DECYZJA

Wnioskodawcy tj.: **Radomskie Przedsiębiorstwo Energetyki Ciepłej „RADPEC” S.A., ul. Żelazna 7, 26-600 Radom**, na lokalizację budowy przyłącza ciepłowniczego w zakresie pasa drogowego ulicy **Maratońskiej** i ul. **Dębowej** w Radomiu do budynku położonego na działce nr ew. 128/3, zgodnie z załącznikiem graficznym do niniejszej decyzji na niżej podanych warunkach:

MIEJSKI ZARZĄD DRÓG
I KOMUNIKACJI W RADOMIU
ZAŁĄCZNIK DO DECYZJI
Zd.P. W. 4002 487.2021RK
Z DNIA 07.05.2021

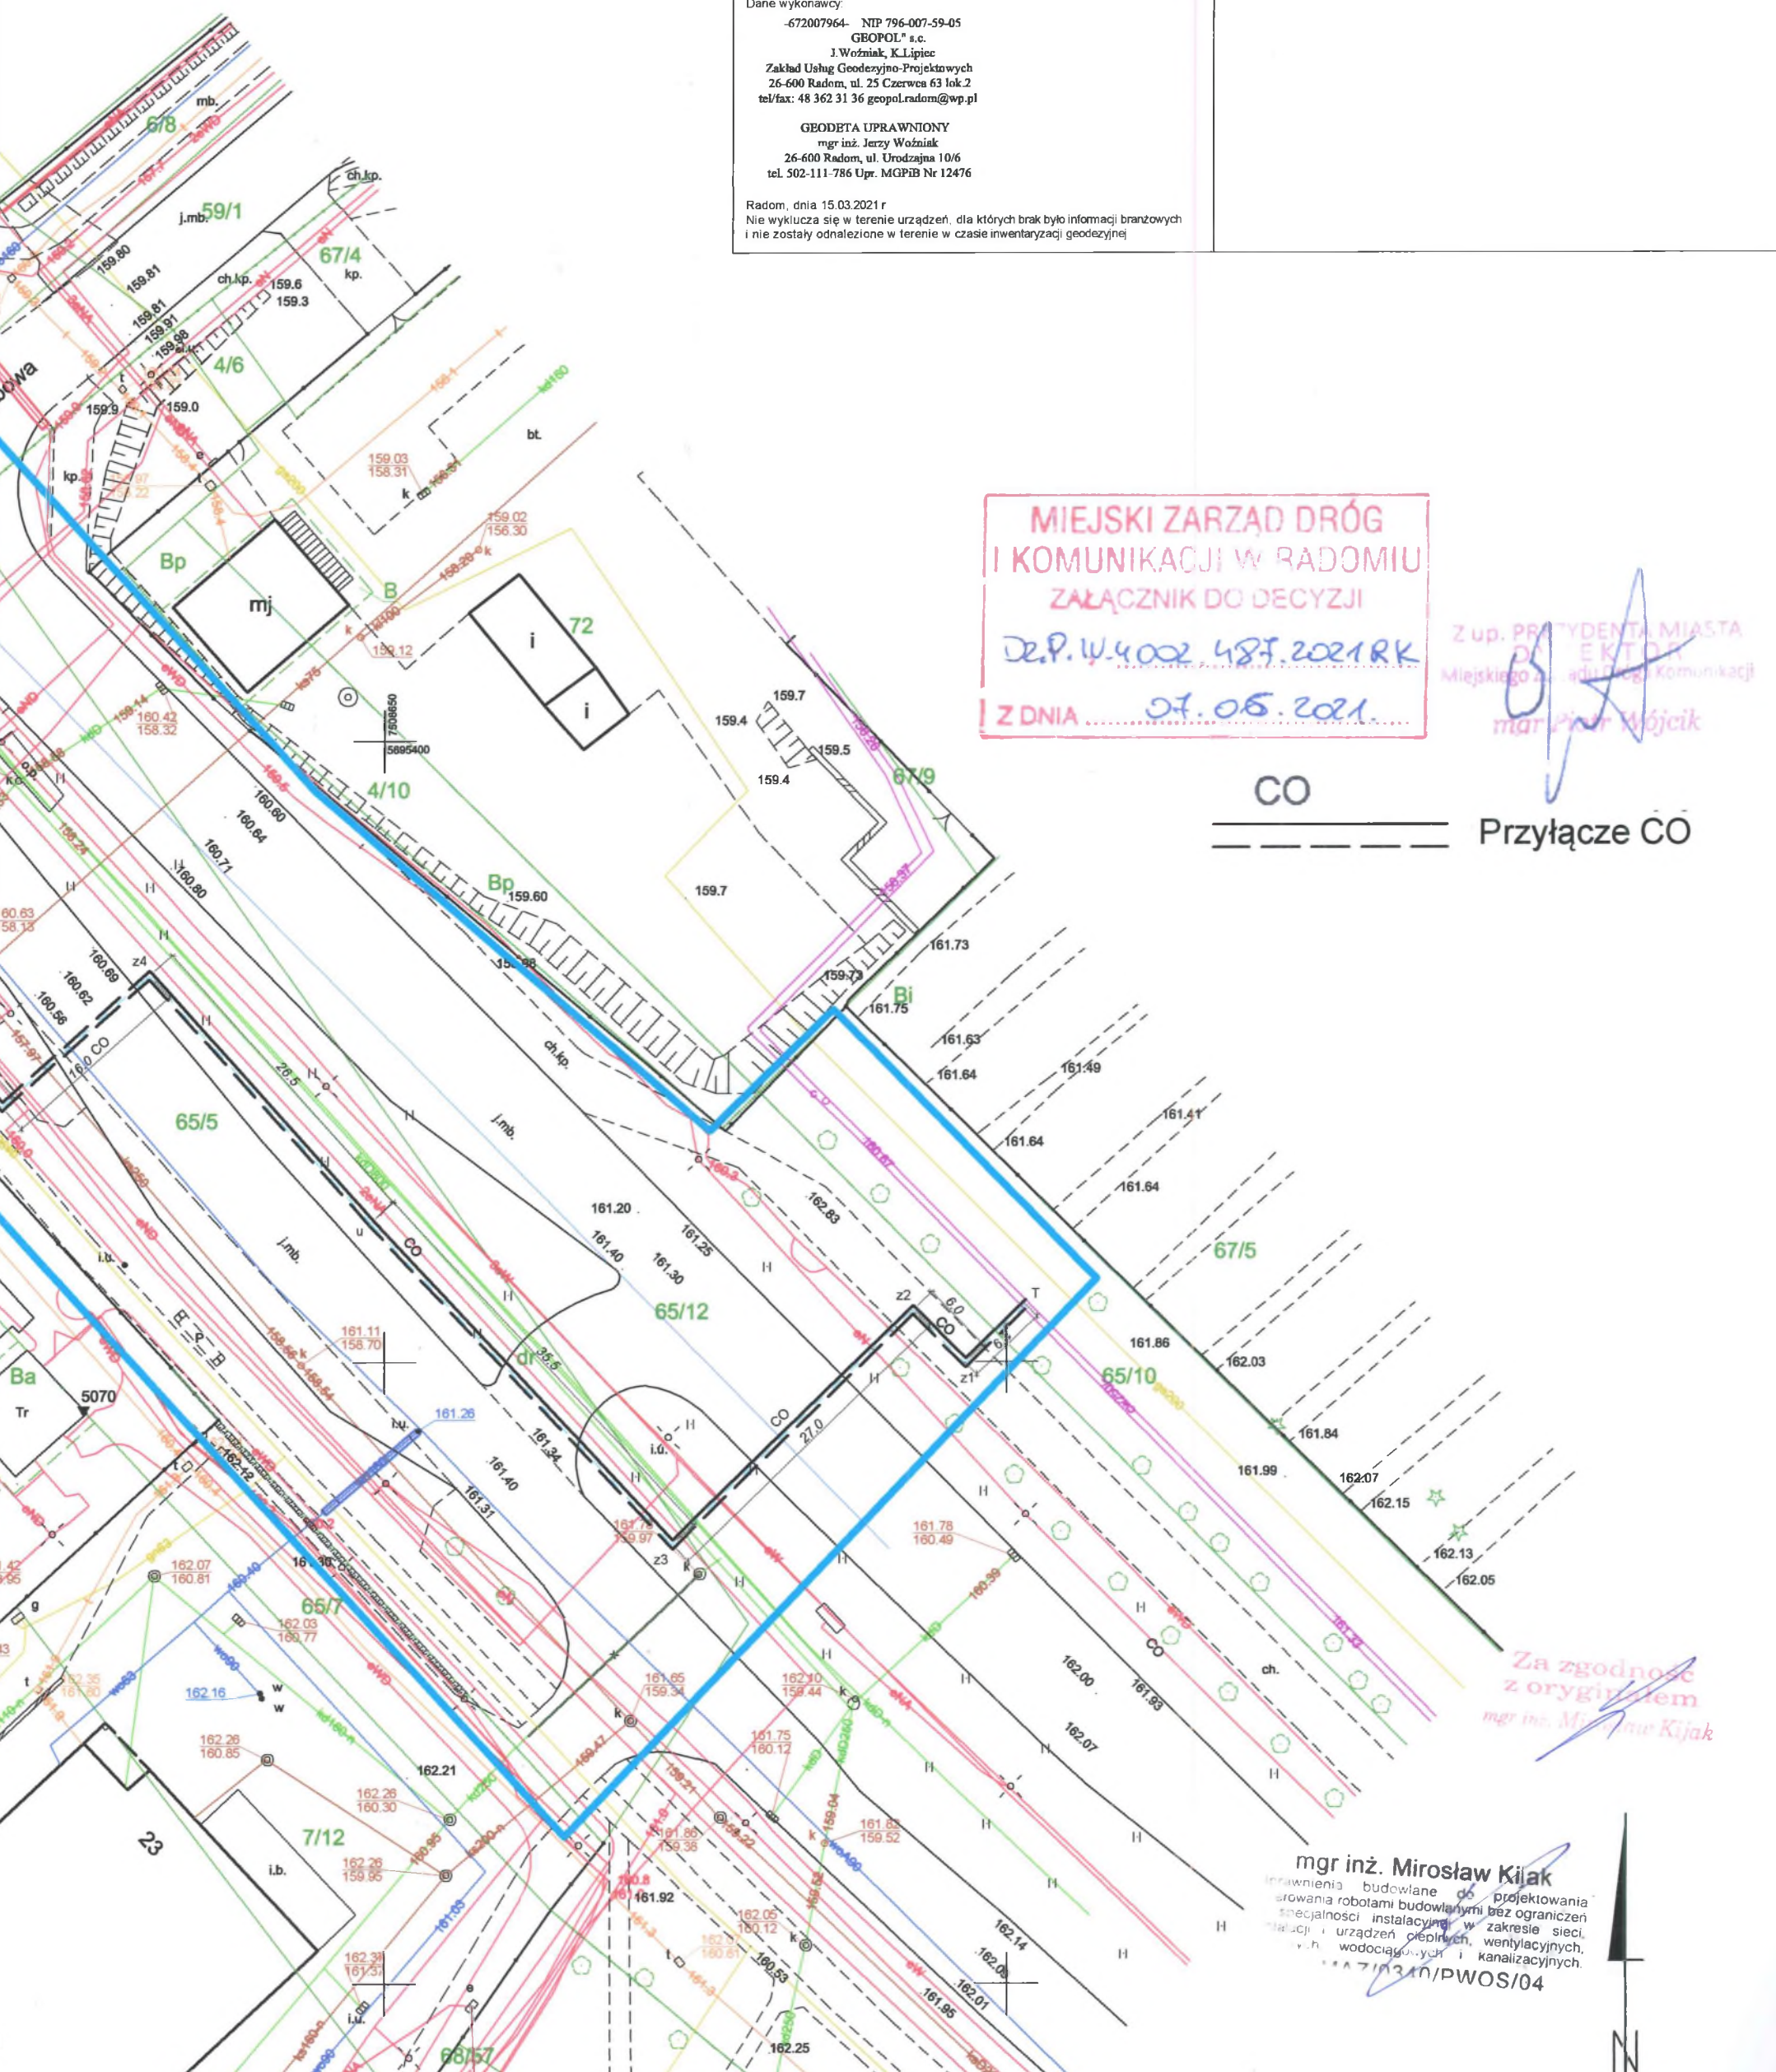
- przejście przez jezdnie w ulicy **Maratońskiej** wykonać technologią bez rozbierania nawierzchni,
- rury osłonowe wydłużyć o 1m poza krawędź jezdni,
- odtworzyć konstrukcję nawierzchni jezdni w ulicy **Dębowej** oraz w pasie do zawracania w ul. **Maratońskiej** na całej szerokości robót jak dla ruchu kategorii KR4 zgodnie z Rozporządzeniem Ministra Transportu i Gospodarki Morskiej z dnia 2 marca 1999r. w sprawie warunków technicznych jakim powinny odpowiadać drogi publiczne i ich usytuowanie (tekst jedn. Dz. U. z 2016r., poz. 124 z późn. zm.), oraz z Zarządzeniem nr 31 Generalnego Dyrektora Dróg Krajowych i Autostrad z dnia 16.06.2014r.,

- chodnik w ulicy **Dębowej** i **Maratońskiej** na przejściach poprzecznych odtworzyć na całej szerokości robót z nowych materiałów identycznych jak zastosowano w terenie na podsypce cementowo-piaskowej 1:3 gr. 3cm, podbudowie z mieszanki CBGM 0/11,2 klasa C 1,5/2,0 gr. 10cm,

- ścieżkę rowerową w ul. **Maratońskiej** odtworzyć na całej szerokości z nowej warstwy ścieralnej z betonu asfaltowego gr. 4cm, podbudowie z kruszywa łamanego stabilizowanego mechanicznie gr. 15cm, wzmocnionego podłoża z mieszanki CBGM 0/11,2 klasa C1,5/2,0 gr. 10cm, warstwie odcinającej z pospółki gr. 10cm,

- chodnik w ulicy **Maratońskiej** odtworzyć na całej szerokości robót z nowych materiałów identycznych jak zastosowano w terenie na podsypce cementowo-piaskowej 1:3 gr. 3cm, podbudowie z mieszanki CBGM 0/11,2 klasa C 1,5/2,0 gr. 10cm,

- grunt w wykopie poza jezdnią wymienić na piasek i zagęścić według normy PN-S-O-02205 jak dla ruchu średniego,
- grunt w wykopie w jezdni wymienić na piasek i zagęścić według normy PN-S-O-02205 jak dla ruchu ciężkiego,

- odtworzyć zieleniec.

1. Przyłączy ciepłownicze należy wykonać przed rozbudową skrzyżowania ul. **Maratońskiej** i ul. **Dębowej** w Radomiu.
2. Warunki techniczne dla projektowanego przyłącza ciepłowniczego z uwagi na zbliżenie do istniejącego zadrzewienia w ul. **Maratońskiej** zostaną wydane na podstawie wniosków
